Odpoveď I-27/2024 - Žiadosť o informáciu ohľadne umiestnenia dopravného značenia

Novostavba MŠ Teplická, Teplická ulica, Bratislava

- stanovisko k územnému a stavebnému konaniu

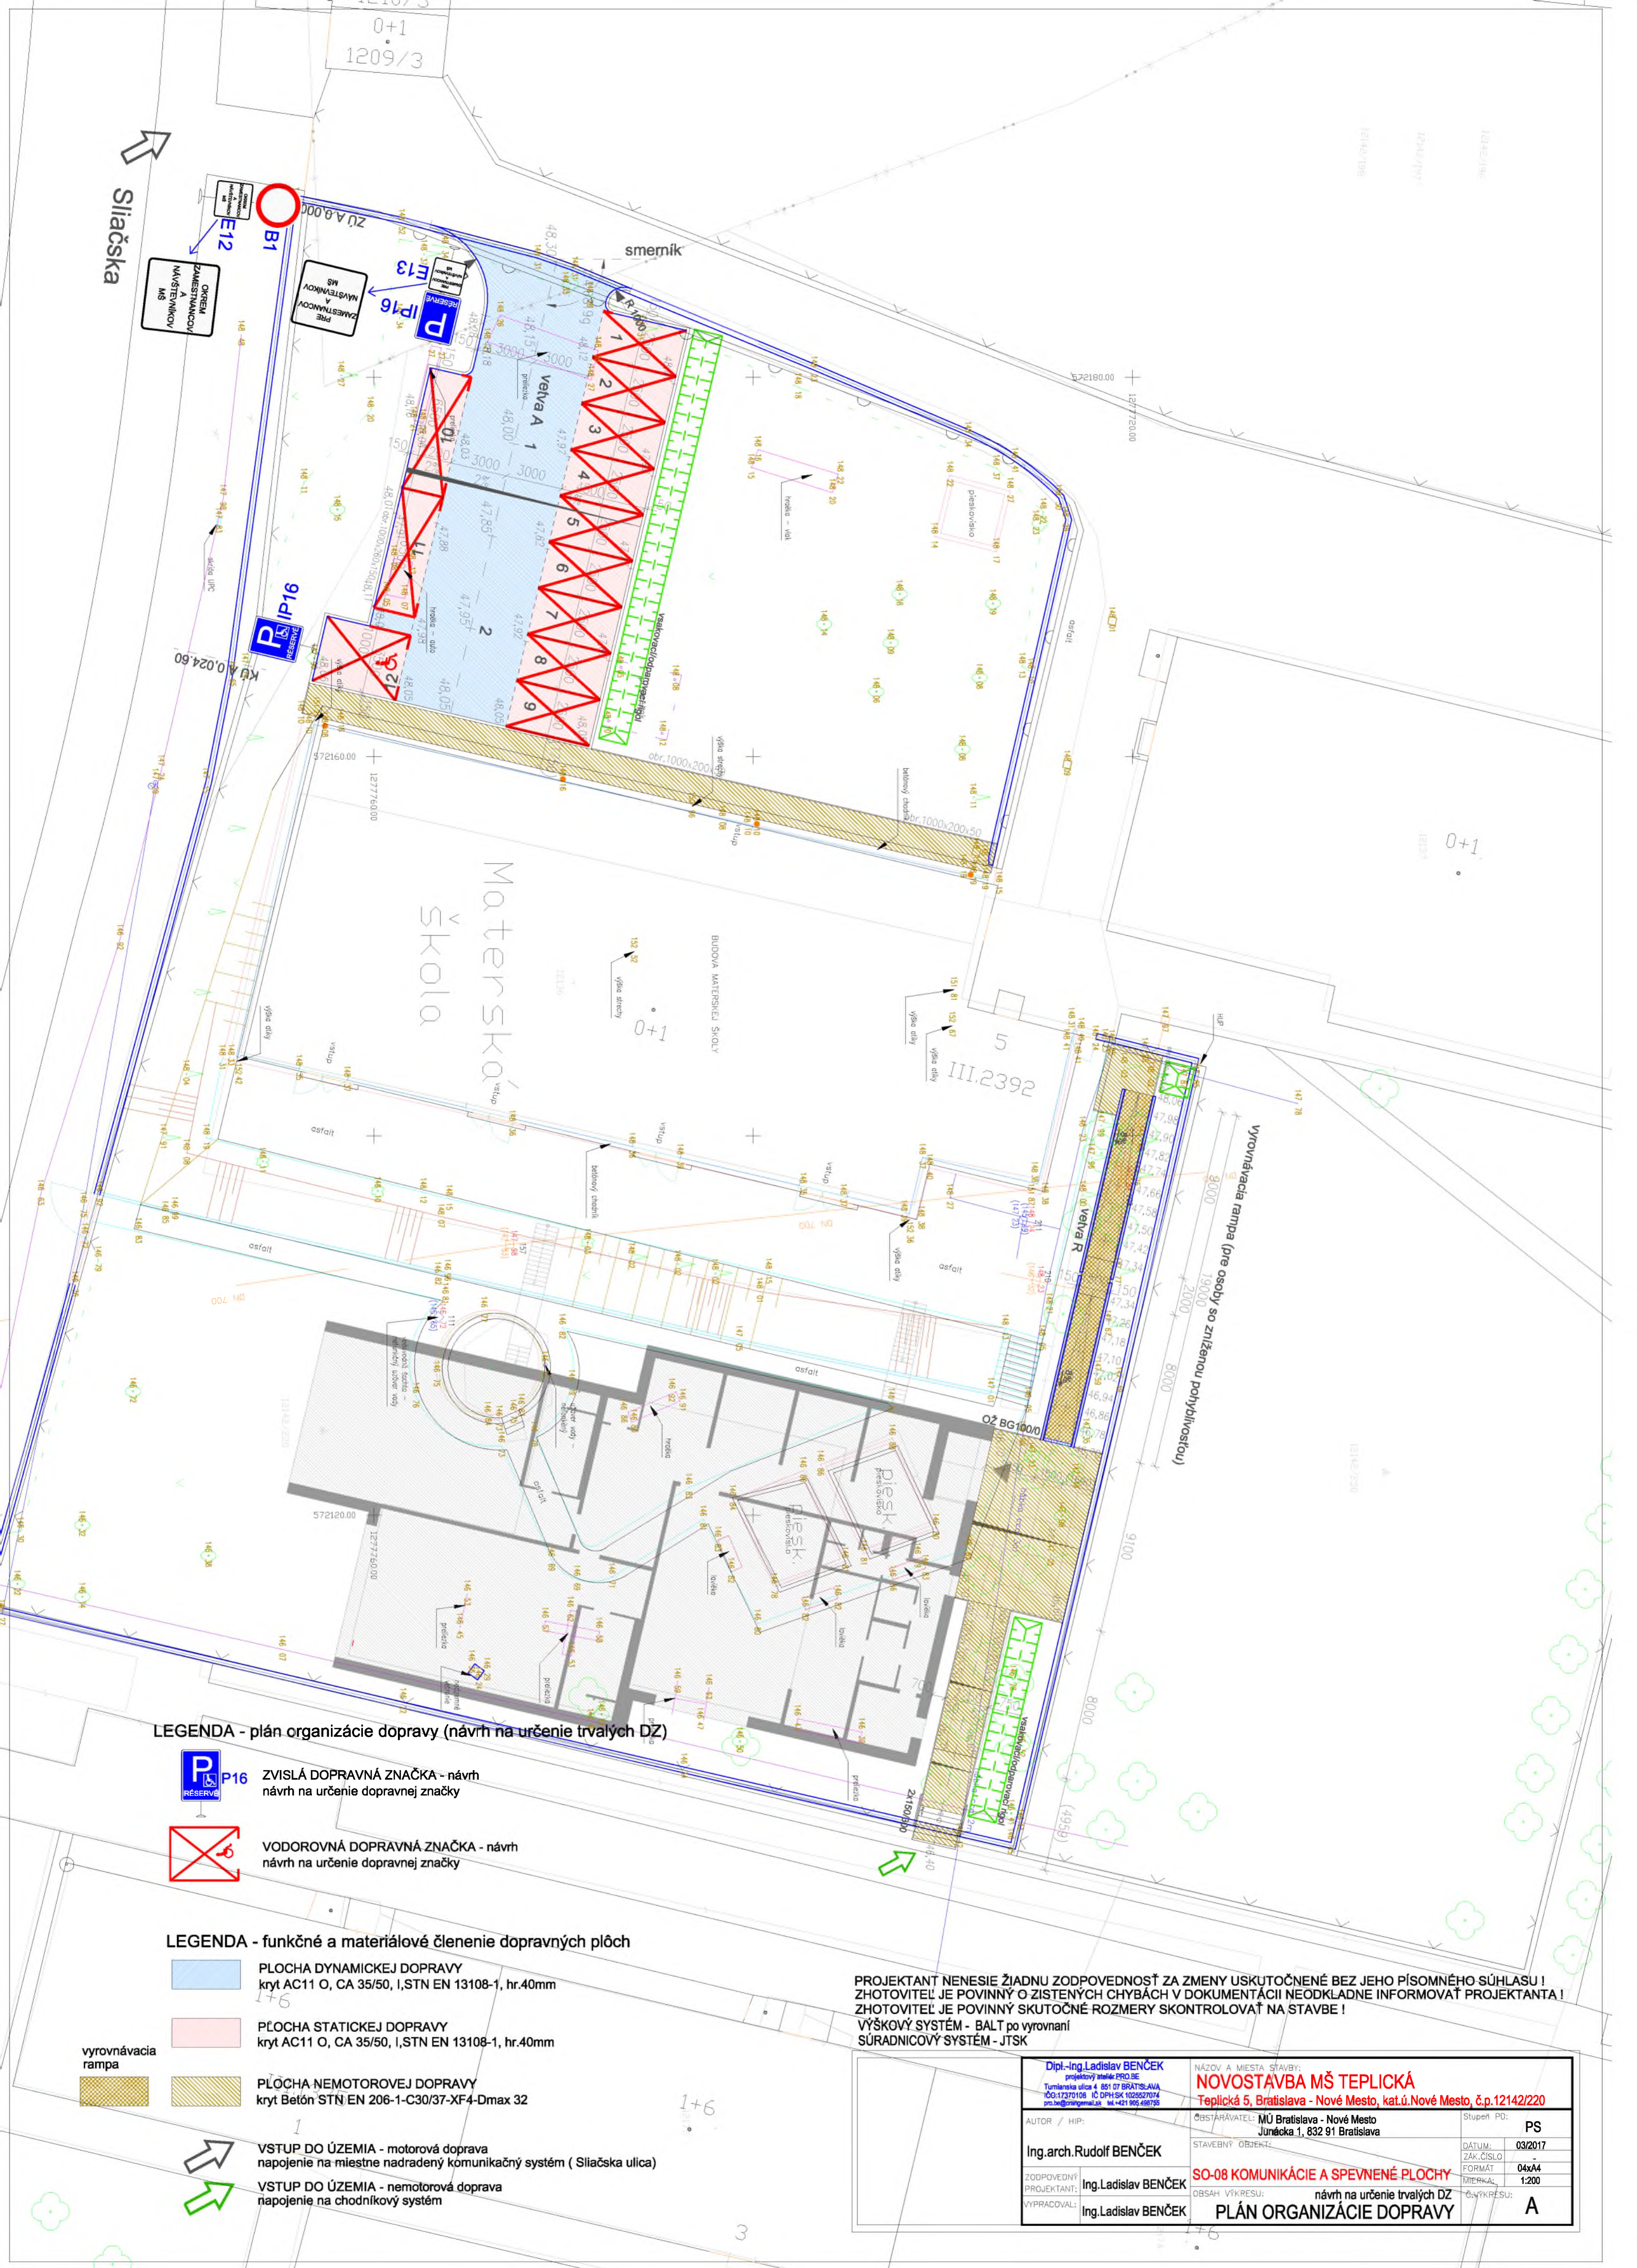
1. Parametre komunikácií a parkovacích miest situovaných na povrchu požadujeme navrhnuť v súlade s STN 73 6056 tak, aby bol umožnený bezpečný a plynulý vjazd a výjazd vozidiel pričom ich šírkové parametre požadujeme navrhnuť pre vozidlá skupiny I, podskupina O2 (šírka vozidla 1,80 m).

2. Zabezpečením 12 parkovacích miest pre objekt materskej školy považujeme potreby statickej dopravy v zmysle STN 73 6110/Z2 za dostatočne uspokojené.
3. Dopravné napojenie objektu materskej školy na nadradený komunikačný systém požadujeme navrhnuť v zmysle STN 73 6102 a STN 73 6110 tak, aby bol zabezpečený dostatočný rozhľad a polomery napojenia pri vjazde a výjazde vozidiel z objektu navrhovanej materskej školy.

4. V prípade zásahu stavby do prifaľných cestných komunikácií požadujeme najskôr 30 dní pred začatím realizácie stavby predložiť projekt organizácie dopravy na prerokovanie a odsúhlasenie Krajskému dopravnému inšpektorátu KR PZ v Bratislave pre potreby určenia dopravného značenia v zmysle zákona č. 135/1961 Zb. o pozemných komunikáciách (cestný zákon) v platnom znení.
